PUA N. 7190402 denominato " Cercola "

OGGETTO : Verbale conferenza dei servizi per l'esame contestuale dei vari interessi pubblici coinvolti nel procedimento relativo all'approvazione del PUA n. 7190404 denominato " Cercola " in del progetto e del Progetto Preliminare dell'Opera a Contributo di sostenibilità costituita dal Parcheggio Scambiatore compresa la viabilità di accesso sull'area sita in località San Michele Extra, quartiere Madonna di Campagna via Monte Bianco - Verona.

Oggi, 7 ottobre 2015, alle ore 11.30 , presso la sede del Direzione Pianificazione Territoriale, in Via Pallone 9 – Verona, si è tenuta una conferenza dei servizi relativamente al PUA 7190404 denominato " Cercola " in del progetto e del Progetto Preliminare dell'Opera a Contributo di sostenibilità costituita dal Parcheggio Scambiatore compresa la viabilità di accesso sull'area sita in località San Michele Extra, quartiere Madonna di Campagna via Monte Bianco, convocata con nota del 9 settembre 2015 P.G. 259.767 .

Fig 1 – Tratto di interferenza del PUA con la linea AV/AC Verona Montebello Vicentino

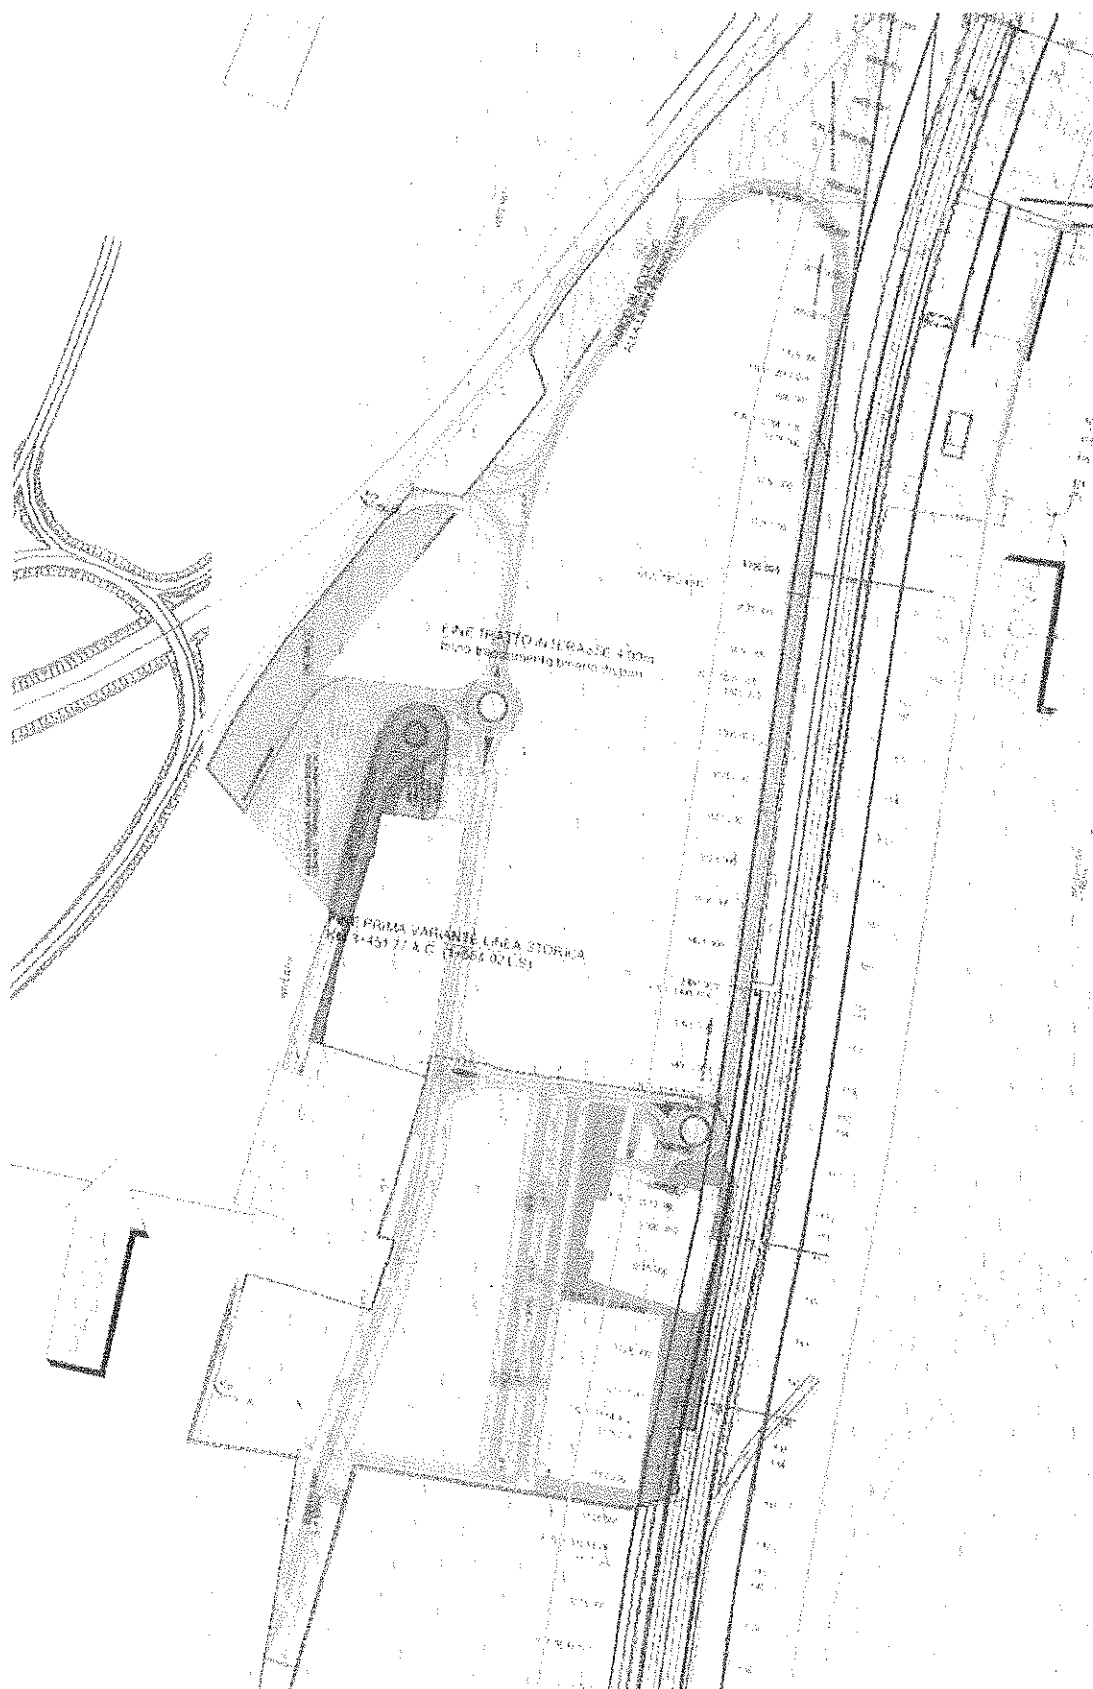
- nel PUA è previsto il recupero del fabbricato rurale della "corte Cercola" (denominata UMI B_4) per un suo utilizzo residenziale/terziario con recupero delle strutture esistenti: la previsione non tiene conto della fascia di rispetto ferroviaria dei 30 e non è compatibile con il progetto AV/AC dove è invece prevista la demolizione dell'edificio (fatiscente ed in rovina - vedasi demolizione opera n.46 "planimetria delle demolizioni") in quanto interferente con la nuova sede ferroviaria della linea storica, prevista in variante, e la realizzazione del prolungamento di via A. Salieri prevista in stretto affiancamento alla linea storica.

- Il progetto del Comparto 1 deve prevedere la compatibilità tra il bacino di laminazione e lo scarico idraulico ferroviario (in termini planoaltimetrici e di recapito finale)
- L'attuazione del progetto del Comparto 1 necessita di preventiva sottoscrizione di un accordo/convenzione per consentire una servitù di passo lungo la strada perimetrale ai veicoli RFI addetti alla manutenzione/sicurezza della linea.
- Risulta necessario ribadire in sede di accordo/convenzione il mantenimento del vincolo di fascia di rispetto
